変 更 前	変 更 後	変 更 理 由												
<p>2.50 ALPS 処理水希釈放出設備及び関連施設</p> <p>(中略)</p> <p>2.50.2 基本仕様</p> <p>(中略)</p> <p>2.50.2.2 放水設備の主要仕様</p> <p>(中略)</p> <p>(2) 放水トンネル</p> <table border="0"> <tr> <td style="padding-right: 20px;">基 数</td> <td>1 式</td> </tr> <tr> <td>主要寸法</td> <td><u>延長 1,034m</u> 内径 2,590mm</td> </tr> <tr> <td>構 造</td> <td>鉄筋コンクリート造 (コンクリート：42N/mm²，鉄筋：SD345)</td> </tr> </table> <p>(以下省略)</p>	基 数	1 式	主要寸法	<u>延長 1,034m</u> 内径 2,590mm	構 造	鉄筋コンクリート造 (コンクリート：42N/mm ² ，鉄筋：SD345)	<p>2.50 ALPS 処理水希釈放出設備及び関連施設</p> <p>(中略)</p> <p>2.50.2 基本仕様</p> <p>(中略)</p> <p>2.50.2.2 放水設備の主要仕様</p> <p>(中略)</p> <p>(2) 放水トンネル</p> <table border="0"> <tr> <td style="padding-right: 20px;">基 数</td> <td>1 式</td> </tr> <tr> <td>主要寸法</td> <td><u>延長 1,031m</u> 内径 2,590mm</td> </tr> <tr> <td>構 造</td> <td>鉄筋コンクリート造 (コンクリート：42N/mm²，鉄筋：SD345) <u>鉄鋼コンクリート造</u> (コンクリート：42N/mm²，鉄鋼：SM490A)</td> </tr> </table> <p>(以下省略)</p>	基 数	1 式	主要寸法	<u>延長 1,031m</u> 内径 2,590mm	構 造	鉄筋コンクリート造 (コンクリート：42N/mm ² ，鉄筋：SD345) <u>鉄鋼コンクリート造</u> (コンクリート：42N/mm ² ，鉄鋼：SM490A)	<p>外洋上での放水ロケーション設置工事の設置状況を踏まえたトンネル延長の確定 放水トンネル工事の施工方法確定を踏まえた仕様の追加</p>

福島第一原子力発電所 特定原子力施設に係る実施計画変更比較表（第Ⅲ章 第1編）

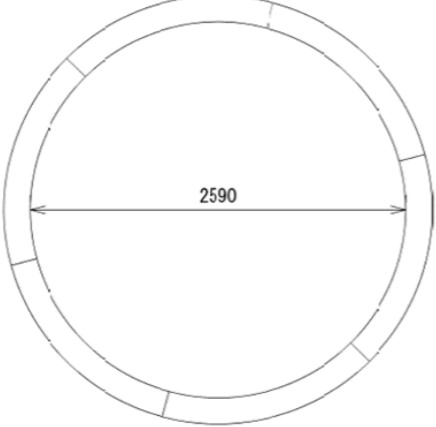
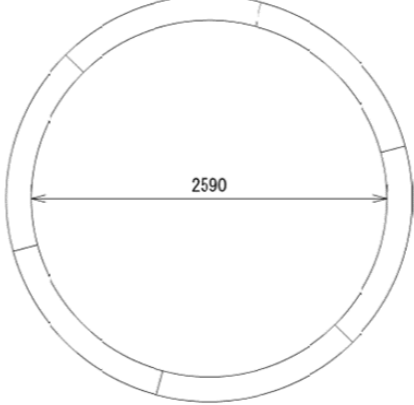
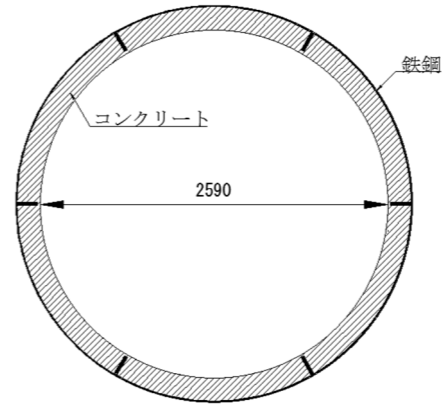
変更前	変更後	変更理由
<p style="text-align: right;">別紙-3</p> <p>放水立坑（上流水槽）および放水設備（放水立坑（下流水槽）、放水トンネル、放水口）に関する概略図</p> <p>(中略)</p> <p>2.2 放水トンネル 放水トンネルの寸法、据付・組立に関する概略図を <u>図-7~9</u> に示す。</p>  <p style="text-align: center;"><u>図-7 放水トンネル断面図</u></p>  <p style="text-align: center;"><u>図-8 セグメント標準断面図（円周方向）</u></p>	<p style="text-align: right;">別紙-3</p> <p>放水立坑（上流水槽）および放水設備（放水立坑（下流水槽）、放水トンネル、放水口）に関する概略図</p> <p>(中略)</p> <p>2.2 放水トンネル 放水トンネルの寸法、据付・組立に関する概略図を <u>図-7-1~9-2</u> に示す。</p>  <p style="text-align: center;"><u>図-7-1 放水トンネル断面図（鉄筋コンクリート造）</u></p>  <p style="text-align: center;"><u>図-7-2 放水トンネル断面図（鉄鋼コンクリート造）</u></p>  <p style="text-align: center;"><u>図-8-1 セグメント標準断面図（円周方向）（鉄筋コンクリート造）</u></p>  <p style="text-align: center;"><u>図-8-2 セグメント標準断面図（円周方向）（鉄鋼コンクリート造）</u></p>	<p>放水トンネル工事の施工方法 確定を踏まえた仕様の追加</p>

図-4 測定・確認工程フロー

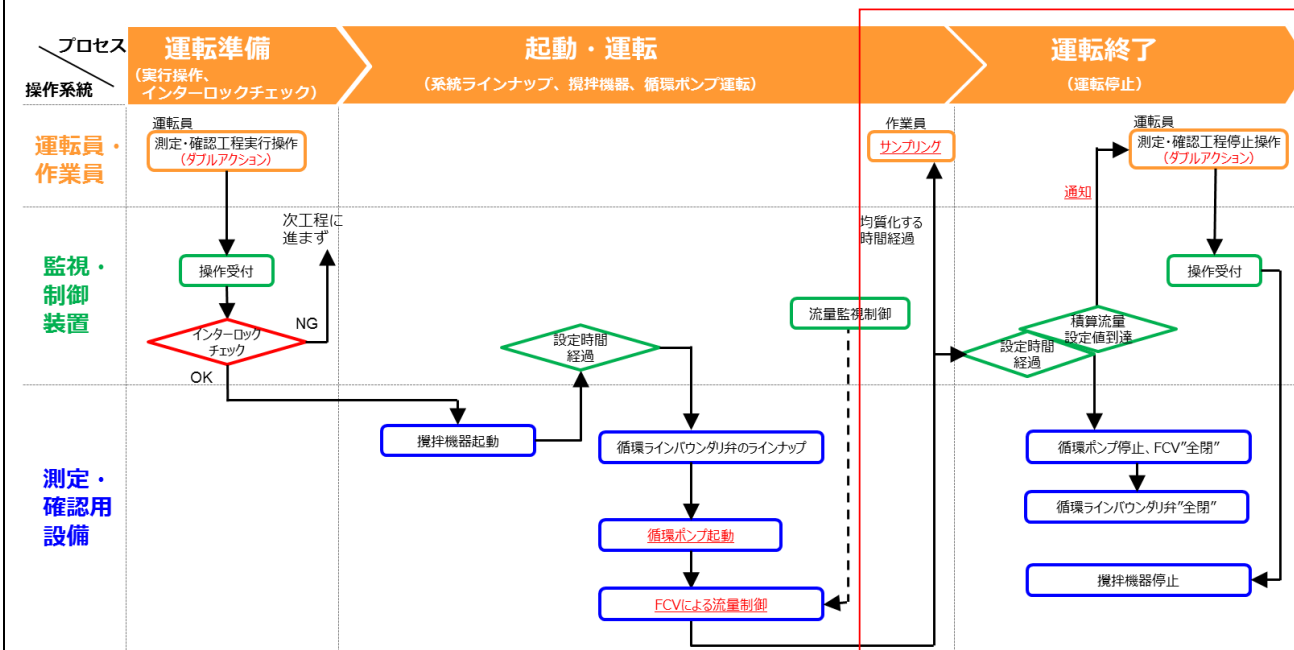
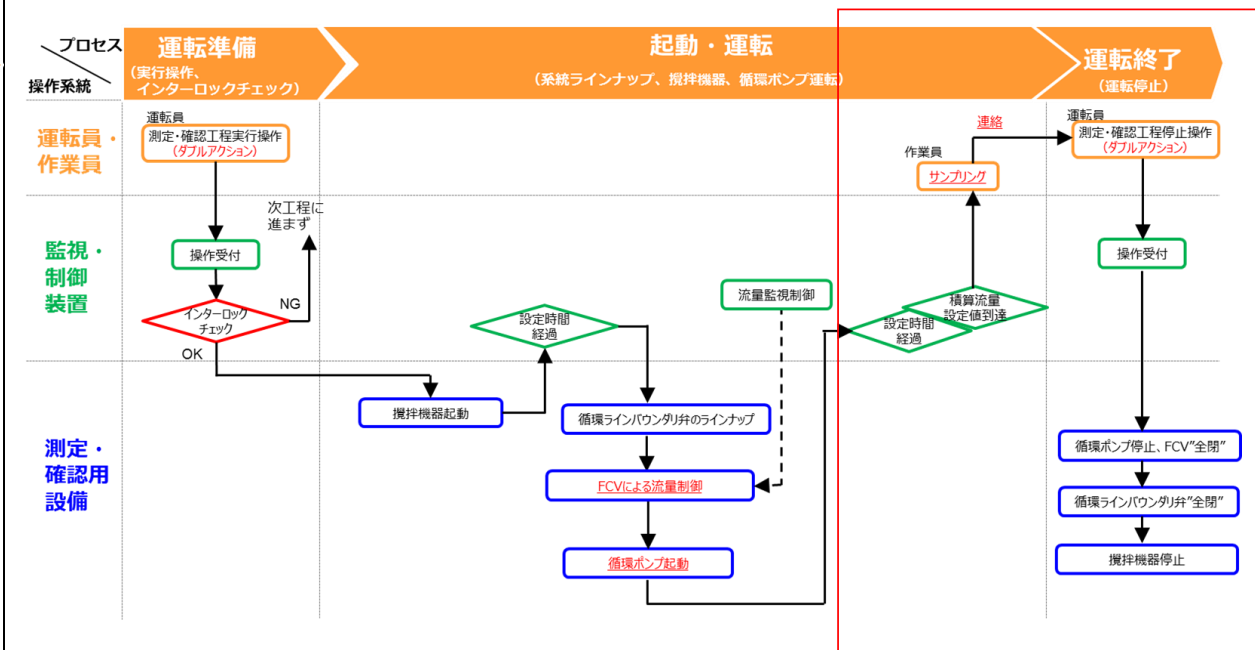
機器動作順序/作業手順の改善による記載の変更

図-3 発電所から20km圏内海域モニタリング図

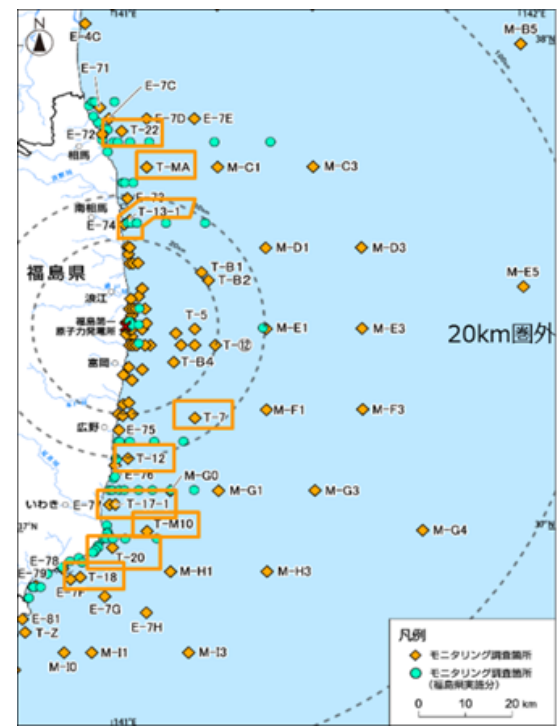
(記載の削除)

図 6-1-2 ALPS 処理水の分析結果における主要 7 核種および Tc-99 の濃度分布 (2021 年 3 月末現在) と 3 タンク群の比較

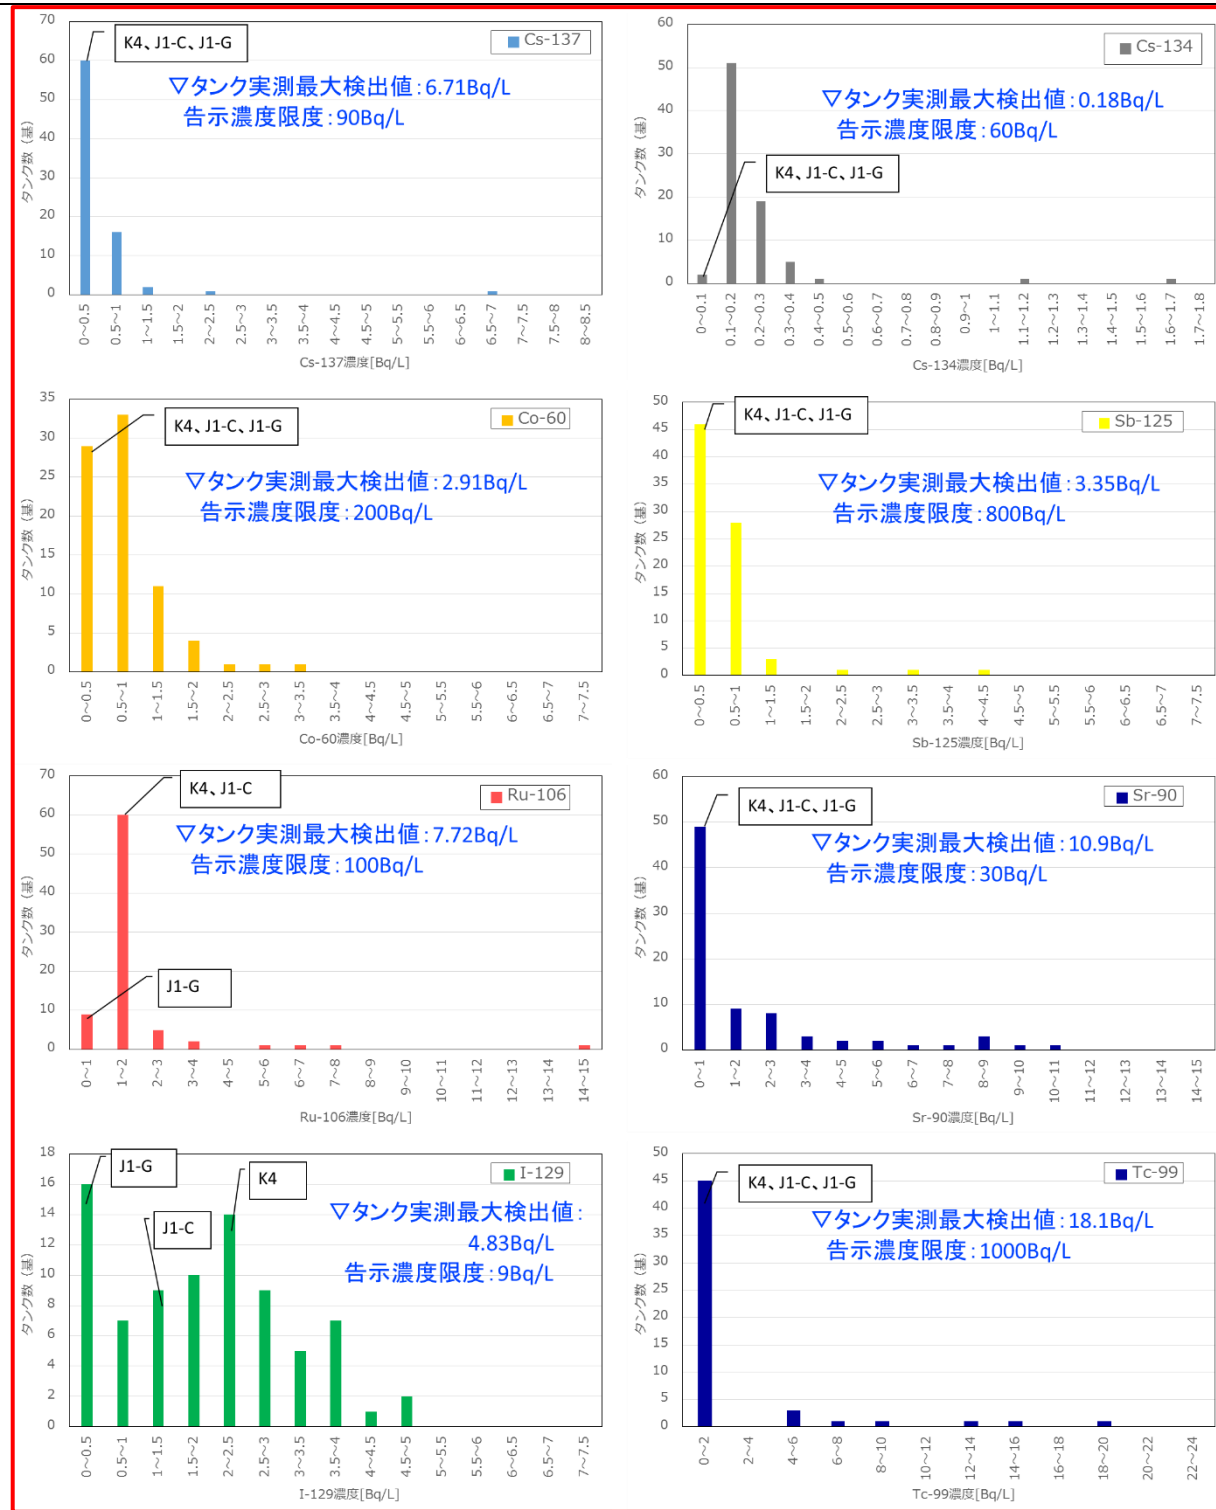
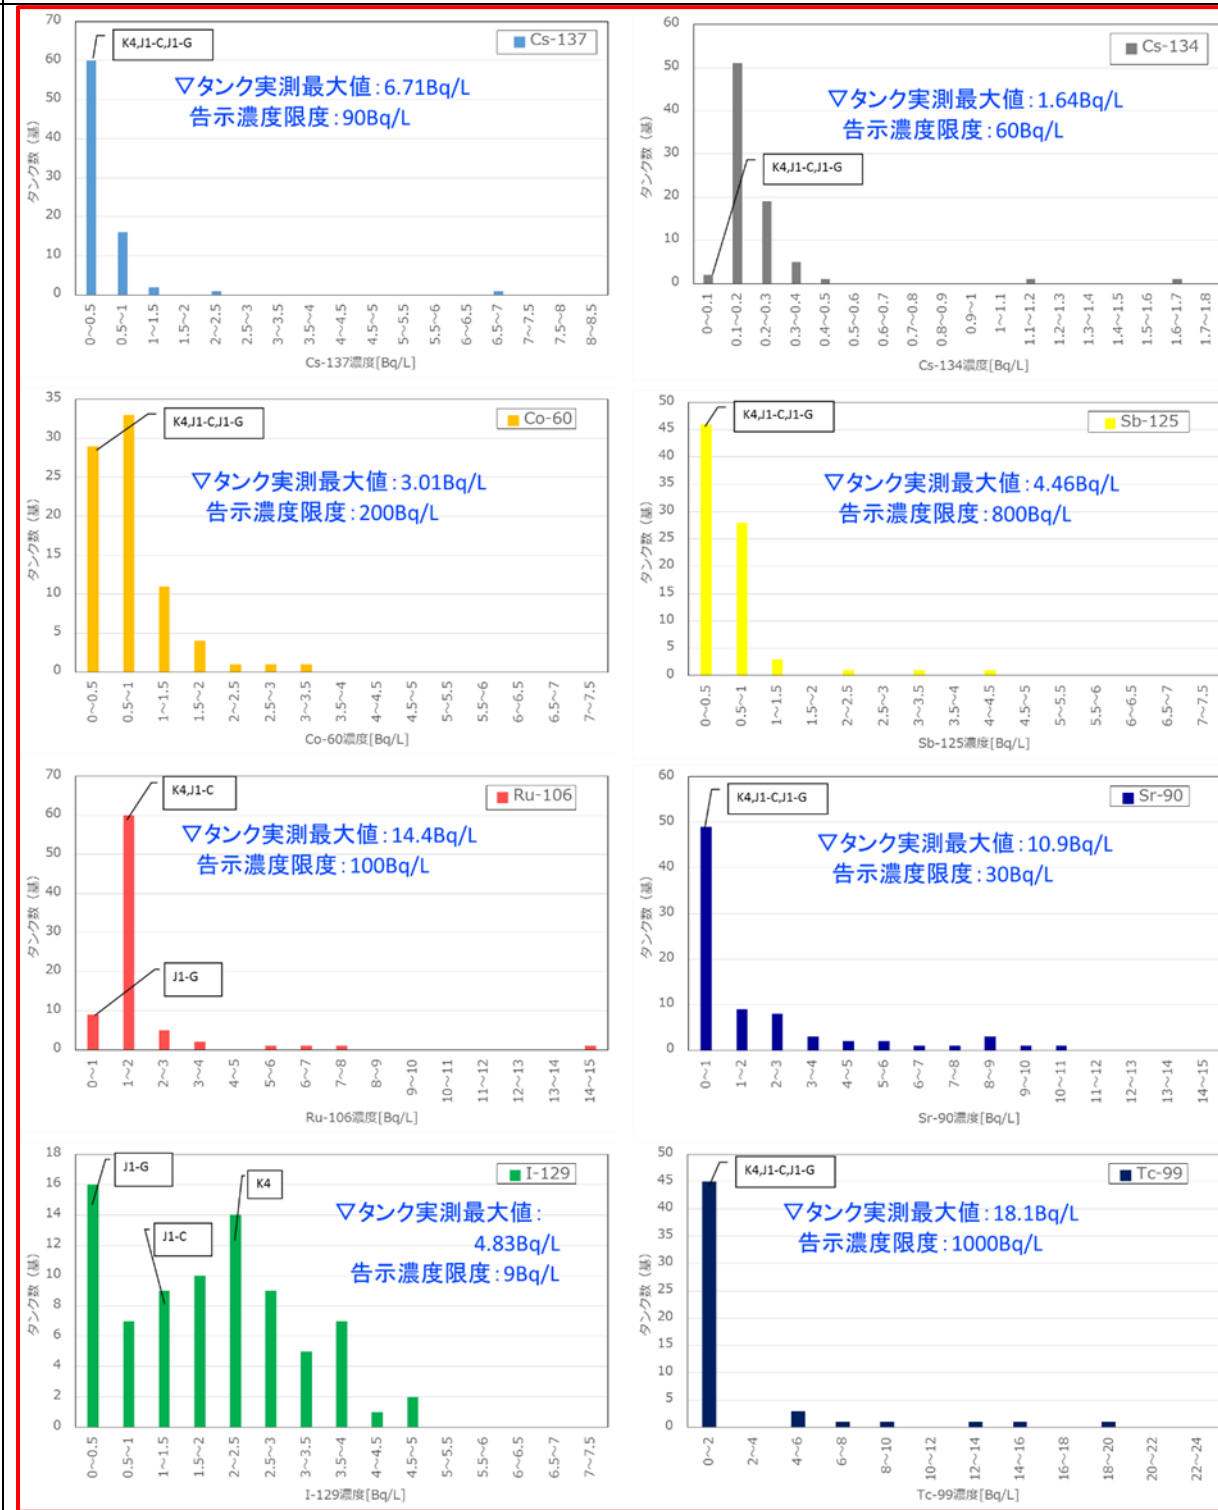
記載の適正化

※主要 7 核種告示濃度比総和 0.59 未満 (添付 II 参照) の分析結果 (80 基分) をプロット (二次処理試験水は除く)
 ※縦軸はタンクの数を示す
 ※不検出の場合には検出下限値を使用して作成したため、一部の最大値は検出下限値である
 ※本図は測定時点の濃度でとりまとめたものであり、半減期補正はしていない

図 6-1-3 ALPS 処理水等の分析結果におけるトリチウム、C-14 の濃度分布（2021 年 3 月末現在）と 3 タンク群の比較

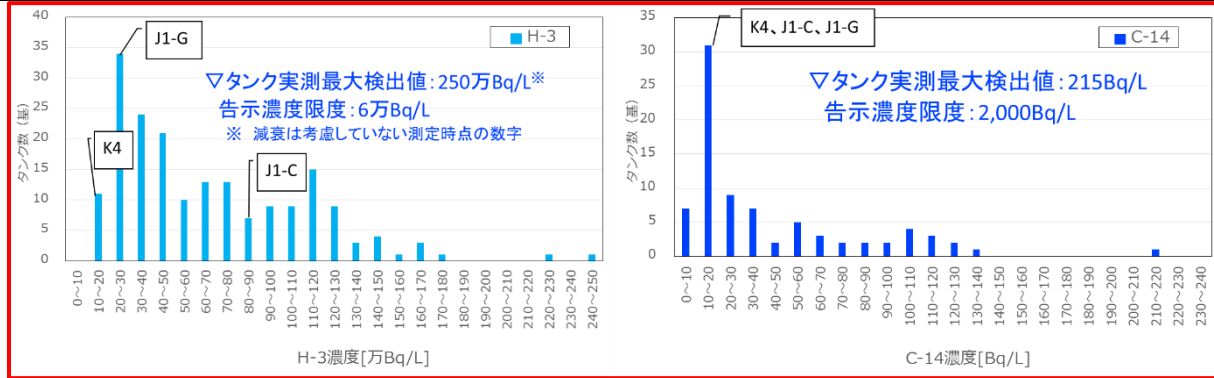
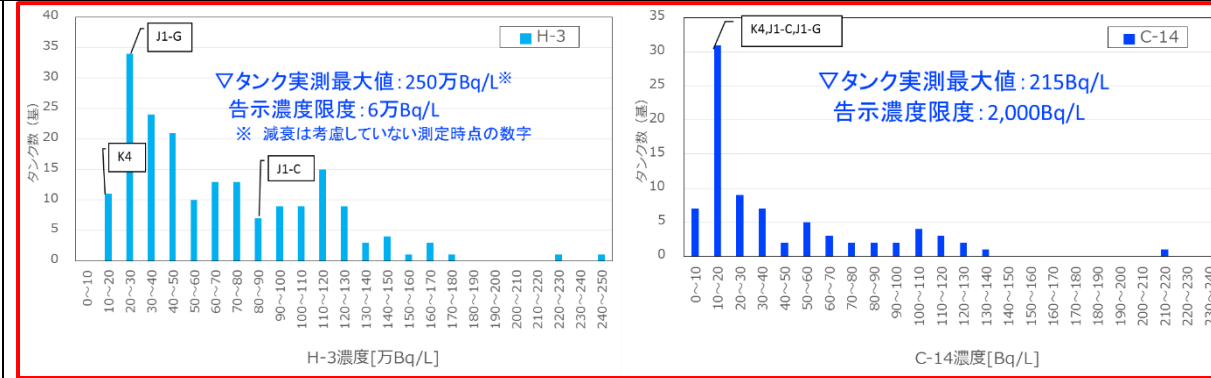
一方、保管されている ALPS 処理水等のトリチウム濃度には、図 6-1-3 のとおり幅があるため、想定される処理水の年間排水量は、放出する ALPS 処理水中に含まれるトリチウムの濃度によって変化する。年間排水量は、トリチウム濃度と逆比例の関係であり、トリチウム以外の 29 核種の年間放出量は、トリチウム濃度が低い方が増加する。すなわち、下式に示す関係がある。

図 6-2-2 放水位置の違いによる海表面の年間平均濃度分布図の比較 (広域)

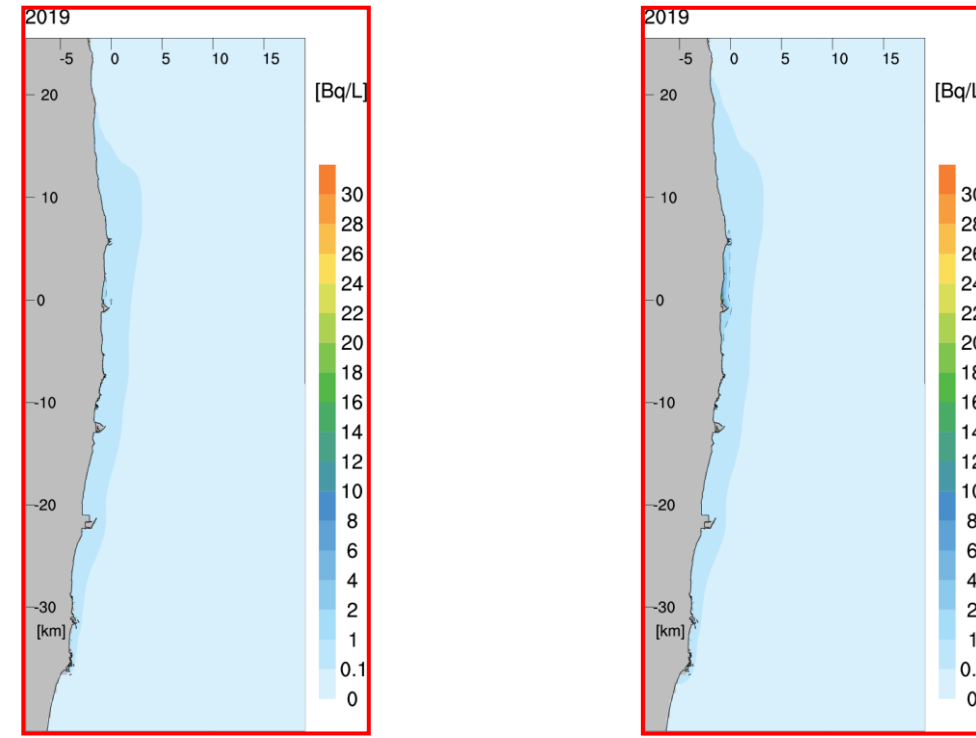
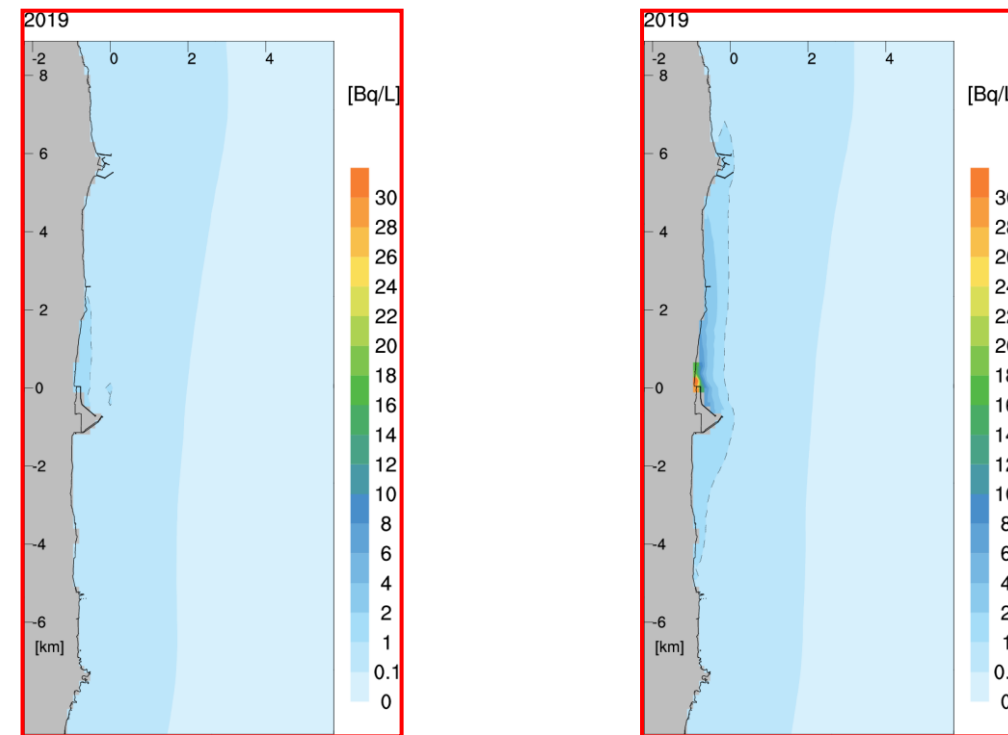
変更前	変更後	変更理由
<p>(3) 拡散、移行のモデリング、被ばく経路</p> <p>潜在被ばくの評価においては、沖合 1km から沿岸へ海洋への放出場所が変わるが、放出先は同じ海域であり、そこでの拡散、移行についても通常時の被ばくと同様と想定されることから、移行経路は、6-1-2. (2) で設定した通常時の被ばくと同じとする。また、シミュレーションも同じモデルを使用するが、沿岸からの流出であることから、5, 6 号機放水口付近からの放出による計算結果を使用した。</p> <p>対象となる地域、海域が同じであり、移行経路も同じであることから、被ばく経路も通常時の被ばくと同じとした。</p> <p>(現行記載なし)</p>	<p>(3) 拡散、移行のモデリング、被ばく経路</p> <p>潜在被ばくの評価においては、沖合 1km から沿岸へ海洋への放出場所が変わるが、放出先は同じ海域であり、そこでの拡散、移行についても通常時の被ばくと同様と想定されることから、移行経路は、6-1-2. (2) で設定した通常時の被ばくと同じとする。また、シミュレーションも同じモデルを使用するが、沿岸からの流出であることから、5, 6 号機放水口付近からの放出による計算結果を使用した。<u>5, 6 号機放水口の位置を図 6-2-1 に示す。</u></p> <p>対象となる地域、海域が同じであり、移行経路も同じであることから、被ばく経路も通常時の被ばくと同じとした。</p> <p><u>放水位置の違いによる拡散シミュレーションの結果 (年間平均濃度) の比較を図 6-2-2~4 に示す。広域の拡散に大きな違いはみられないが、発電所近傍の沿岸では 5, 6 号機放水口からの放出の方が高い濃度となっている。</u></p> <div data-bbox="1344 621 2445 1409" data-label="Figure"> </div> <p>図 6-2-1 現在の計画における放水位置と 5, 6 号機放水口の位置</p>	<p>記載の充実</p>
